Mission régionale d'autorité environnementale
ÎLE-DE-FRANCE

**Avis délibéré sur le projet de construction
d'un ensemble immobilier de logements
sis 1-9 route d'Orléans à Montlhéry (91)**

N°MRAe APJIF-2022-031
en date du 21/04/2022

Illustration 7: Localisation des points de mesure de la qualité de l'air (étude d'impact p.192)

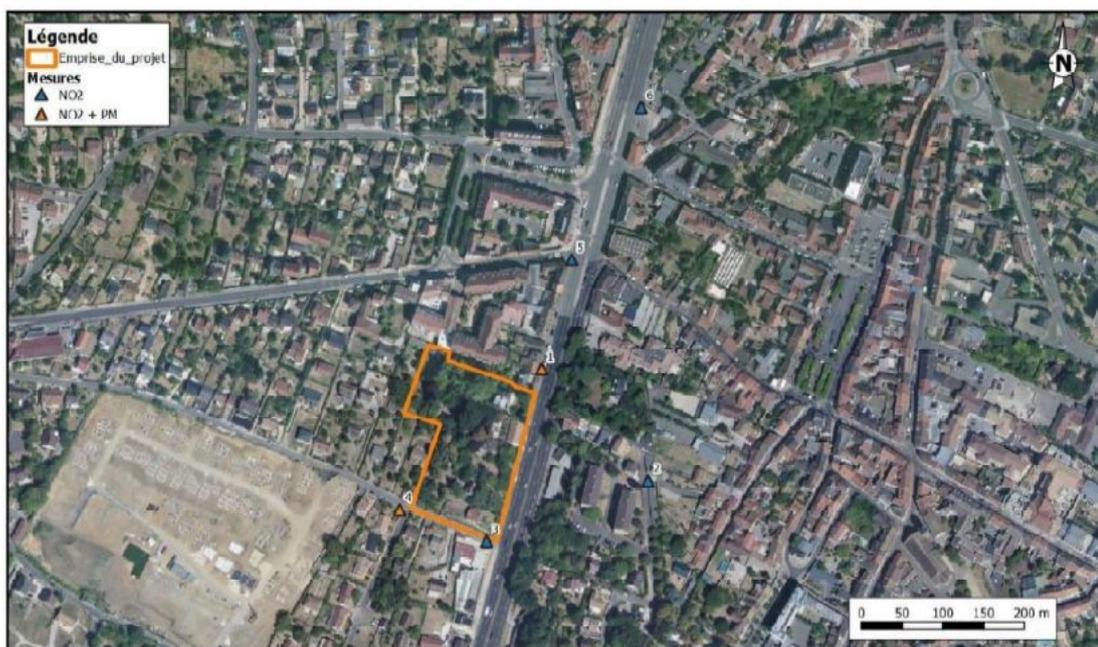
Les concentrations moyennes obtenues sont cohérentes avec les mesures de la station AirParif Montlhéry-RN20, avec des niveaux importants directement issus du trafic de la route d'Orléans. Les concentrations sont très élevées (NO₂ = 76,3 µg/m³ et PM₁₀ = 57,1 µg/m³ pour le point 1), et dépassent les valeurs seuils réglementaires (40 µg/m³ pour les deux polluants) et ceux de l'OMS pour ne pas impacter la santé (10 µg/m³ pour le NO₂ et 15 µg/m³ pour les PM₁₀), en bordure de cette voie. La MRAe constate qu'aucun des points de mesure ne présente des concentrations inférieures aux valeurs recommandées par l'OMS et que le site du projet est globalement fortement impacté par la pollution atmosphérique générée par cet axe routier.

(6) La MRAe recommande au maître d'ouvrage de justifier la configuration et l'importance du projet alors que l'analyse de la qualité de l'air montre une forte exposition des futurs habitants aux polluants générés par le trafic de la RN20, compte tenu de l'écart élevé entre les valeurs constatées et celles préconisées par l'organisation mondiale de la santé.

Illustration 8: Localisation du projet sur une carte de bruit routier stratégique (étude d'impact p.199)

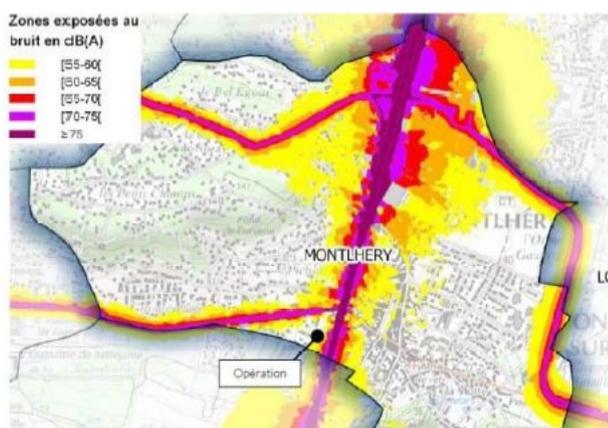
La MRAe constate qu'aucune modélisation acoustique, intégrant le trafic projeté sur la route d'Orléans suite à la mise en service du projet et les futurs bâtiments, n'a été réalisée et qu'il est donc impossible d'apprécier précisément les niveaux sonores auxquels seront exposés les futurs habitants. La carte de Bruitparif présentée ci-dessus vient confirmer qu'une partie du programme est exposée à des pollutions sonores se situant au-dessus des valeurs retenues pour caractériser un point noir bruit (70dB(A) en période diurne et 65 dB(A) en période nocturne).

Illustration 9: Superposition du projet sur une carte de bruit stratégique 2017 (carte BruitParif, superposition DRIEAT)

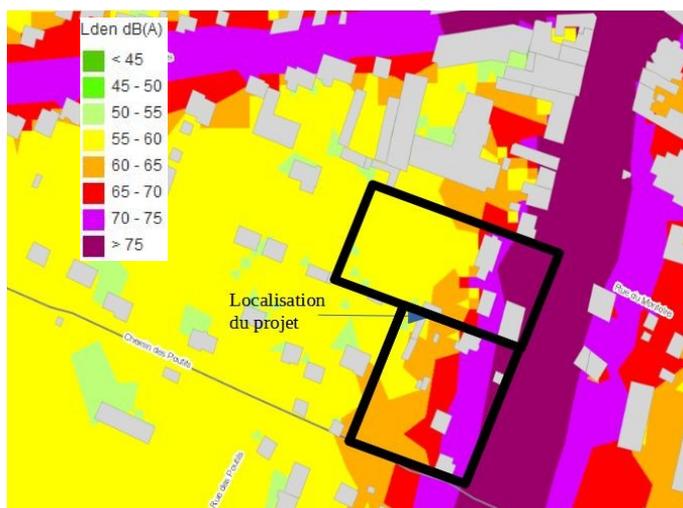
Dans un souci de protection de la santé humaine, la MRAe suggère par ailleurs de se référer aux valeurs de l'OMS comme éléments de référence pour les mesures de réduction du bruit. L'OMS a établi les seuils de gêne sérieuse à l'extérieur de l'habitat durant la journée à 54 dB(A) et à 44 dB(A) pour les bruits nocturnes, niveaux largement dépassés sur une partie notable du site du projet.

Illustration 10: Isolement minimum réglementaire des façades (étude d'impact p.233)

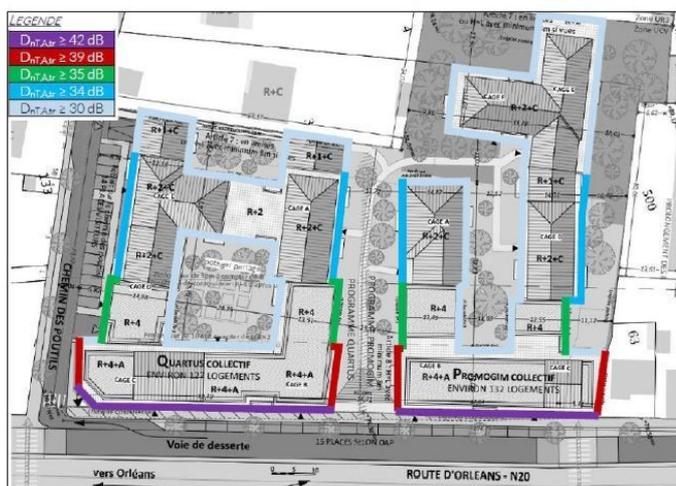
La MRAe observe toutefois sur les plans fournis (p.222 à 226) que de nombreux logements sont mono-orientés sur la route d'Orléans et/ou ont les fenêtres de leur séjour ou de leur chambre donnant dessus. De plus, elle signale que l'ensemble des logements sociaux ont été positionnés en bordure de la route, alors que « *le choix d'un front bâti en R+3+C contribue à isoler acoustiquement les logements et les espaces verts localisés au centre de la parcelle* » (p. 290). Les bâtiments de logements sociaux seront donc les plus exposés aux nuisances sonores et serviront d'écran acoustique pour les logements en accession situés en cœur d'îlot.

De plus, la MRAe estime que les mesures proposées, reposant essentiellement sur un isolement acoustique réglementaire des bâtiments, ne sont pas suffisantes. Il est nécessaire de proposer d'autres mesures permettant d'améliorer le confort sonore des futurs habitants, notamment l'été avec les fenêtres ouvertes, telles qu'une amélioration de l'agencement des immeubles et des appartements, un positionnement adapté des pièces de vie ou la mise en place de protections acoustiques.

- de réaliser des modélisations acoustiques intégrant le trafic projeté
- de présenter des mesures d'évitement et de réduction adaptées afin d'obtenir des niveaux de bruits acceptables pour les futurs habitants, notamment l'été, fenêtres ouvertes et dans les espaces extérieurs.

Illustration 15: Habitats et arbres d'intérêt (étude d'impact p.88)

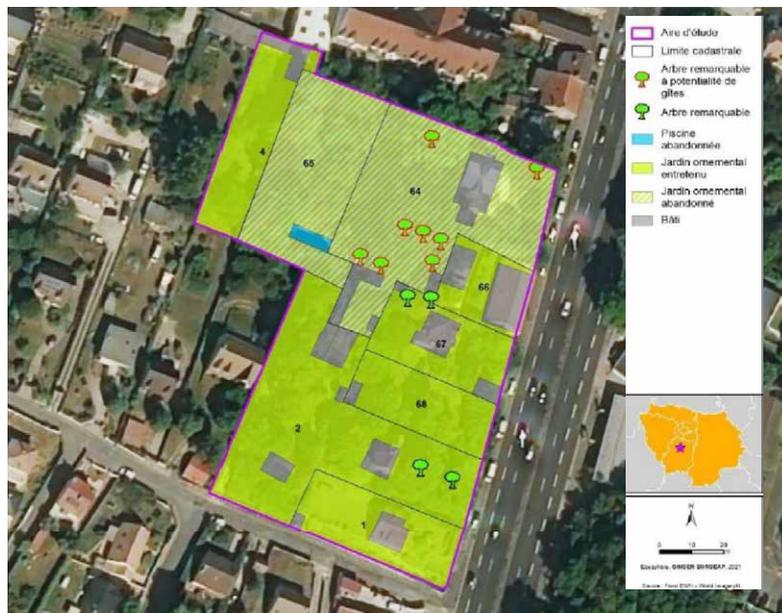
qu'elle ne permette donc pas d'appréhender le patrimoine arboré présent.

Illustration 16: coupes du projet présentant la forte artificialisation des sols

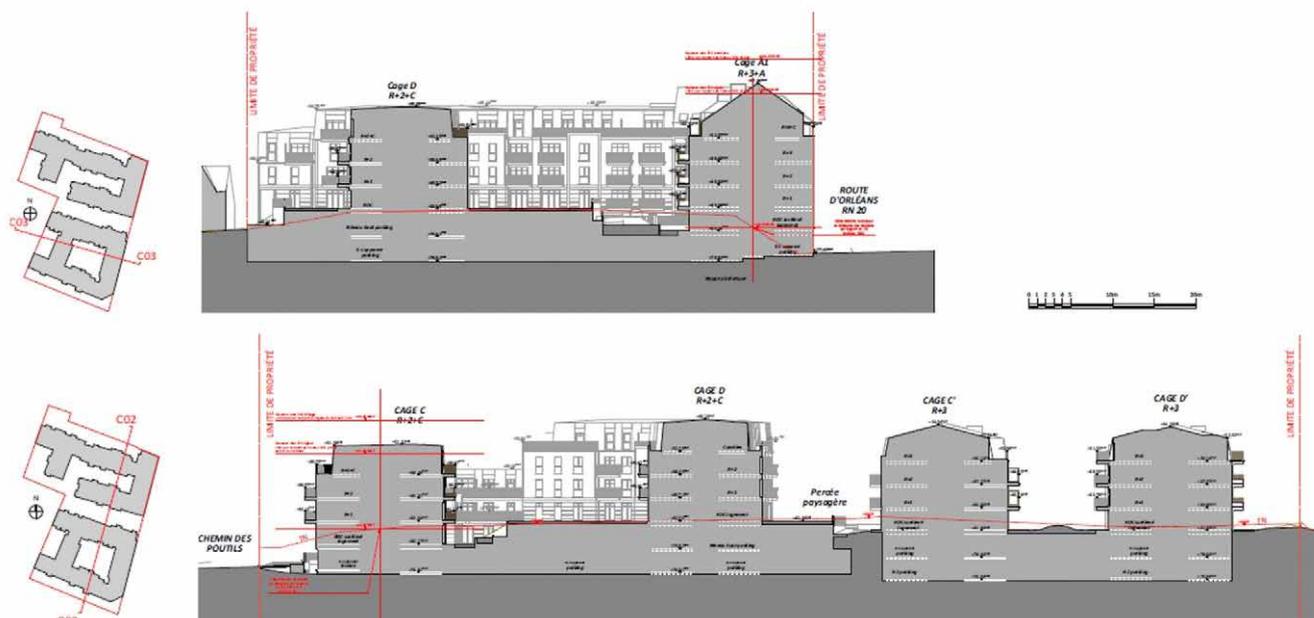
En l'état, le projet contribue à une forte artificialisation des sols. La fonctionnalité des sols n'est pas la même et ne produit pas les mêmes fonctionnalités écologiques lorsque la végétation se développe en pleine terre ou dans des espaces verts sur dalle. C'est pourquoi, pour la bonne information du public, il est souhaitable de préciser les espaces de pleine terre avant et après le projet.

(12) La MRaE recommande de préciser la part de surface en pleine terre préservée dans le projet, voire d'expliquer la manière dont il est envisagé d'aménager et d'entretenir les espaces verts « sur dalle », notamment en cœur d'îlot (épaisseur de terre, type de végétaux, etc.).

Illustration 18: Plan des arbres existants
(permis de construire PC 2)

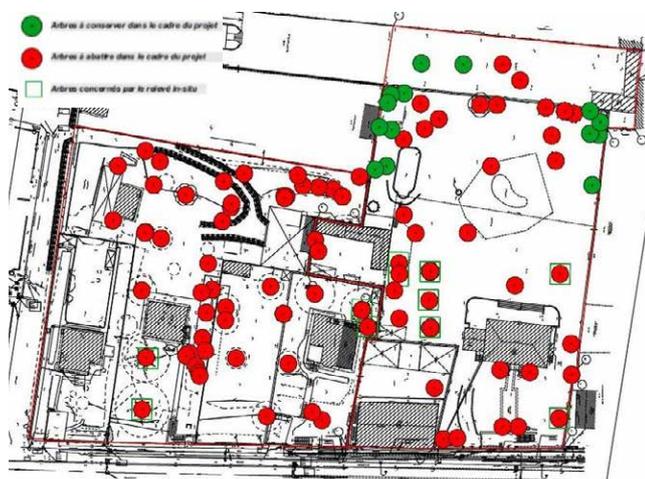
Dans le contexte de disparition progressive de ces « îlots verts » dans le secteur (il ne reste que celui là et celui situé de l'autre côté de la route), cette diminution, bien que concernant des habitats « communs », interroge sur l'impact sur la faune sauvage, qui voit disparaître ces espaces refuges. L'abattage de la majorité des arbres existants, dont les douze arbres « notables » identifiés par le pré-diagnostic écologique, est prévu, sans que leur nombre total soit indiqué. De même, l'aménagement des espaces verts prévus n'est pas précisé (nombre d'arbres plantés, palette végétale choisie, nombre de strates végétales prévues). La MRaE note enfin l'insuffisance de l'analyse de l'état initial concernant les espèces présentes sur le site, tant pour la faune que pour la flore. Ainsi, il apparaît à la MRaE impossible d'évaluer l'impact réel du projet, et de le qualifier de positif, sur les habitats écologiques du site.

- présenter le bilan des arbres abattus, maintenus et plantés
- préciser les aménagements prévus pour les espaces verts, et notamment les essences de la palette végétale, en y intégrant le plus d'espèces indigènes, ainsi que le nombre de strates végétales et les fonctions écologiques attribuées à ces espaces.

Illustration 20: Plan d'installation du chantier (étude d'impact p.251)

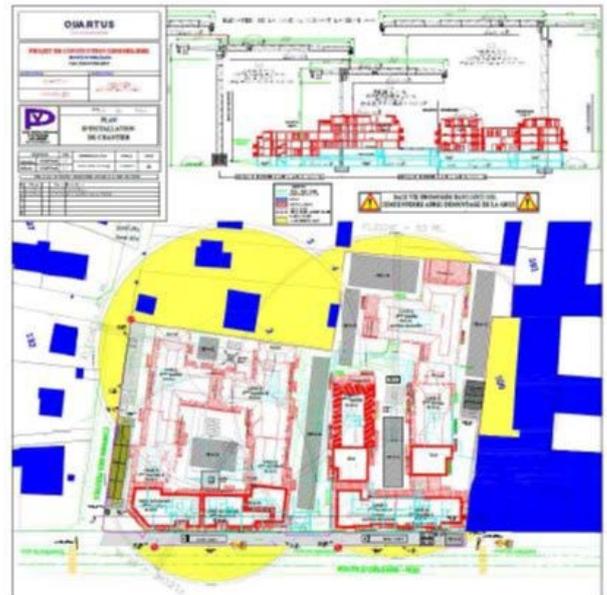
Le site du projet est entouré de logements individuels de type pavillonnaire à l'ouest, dont certains sont très proches, et au sud de l'autre côté du chemin des Poutils ainsi que de bâtiments de logements collectifs au nord. Le risque de nuisances pour les riverains telles que le bruit ou les poussières est non-négligeable. De plus, le seul accès au site est le chemin des Poutils et son accès « *n'est pas confortable en situation actuelle. Les véhicules tournant à droite depuis la RN20 doivent quasiment s'arrêter puis franchir une bordure de trottoir* » (p. 151). La route d'Orléans étant une voie très empruntée et congestionnée aux heures de pointe, les déplacements des véhicules et engins liés au chantier peuvent engendrer des obstacles à la circulation. Le calendrier des travaux ainsi que leur durée ne sont pas précisés, et il est juste évoqué p. 311 qu'ils se dérouleront de 2022 à 2025.

- préciser le calendrier des travaux ;
- d'estimer le nombre de camions et engins nécessaires qui circuleront via la route d'Orléans et de présenter le plan de circulation ;
- décrire de façon détaillée les mesures prises pour éviter, réduire, voire compenser les nuisances apportées par le projet dans sa phase chantier.
